Wyjaśnienia treści SWZ

Pytania do budynku nr 9

Pytania do budynku RH15

Rysunek 1. Elewacja północna budynku nr 9 z zaznaczonymi elementami do demontażu

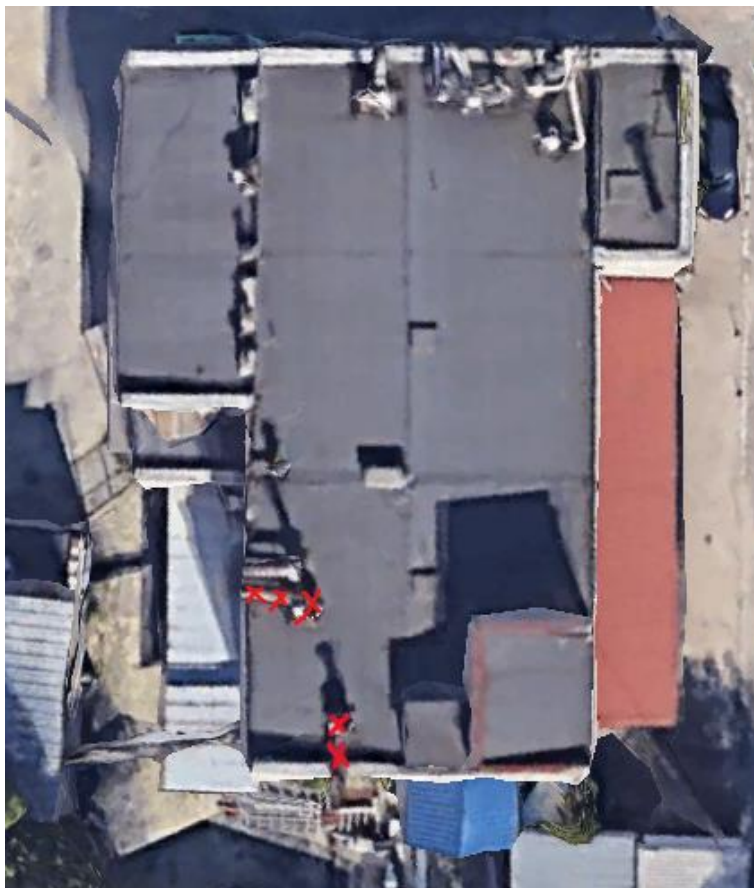
Czy demontaż zewnętrznych elementów przewodów wentylacyjnych jest po stronie wykonawcy? Jeśli tak to prosba o wskazanie na których elewacjach oraz dachu będą demontowane zewnętrzne instalacje.

Odpowiedź: Tak, demontaż jest po stronie wykonawcy . Poniższe zdjęcia obrazują elewacje i dach z zaznaczonymi instalacjami do demontażu:

Rysunek 4. Szczegół zamknięcia otworów w dachu po demontażu

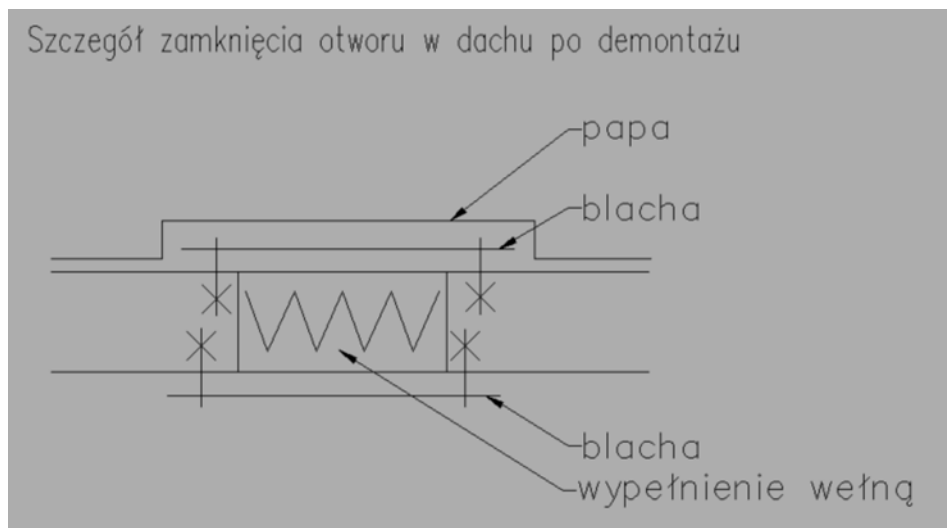
Brak szczegółu zamknięcia otworów w dachu po demontażach

Odpowiedź: Uzupełnienie rysunkowe:
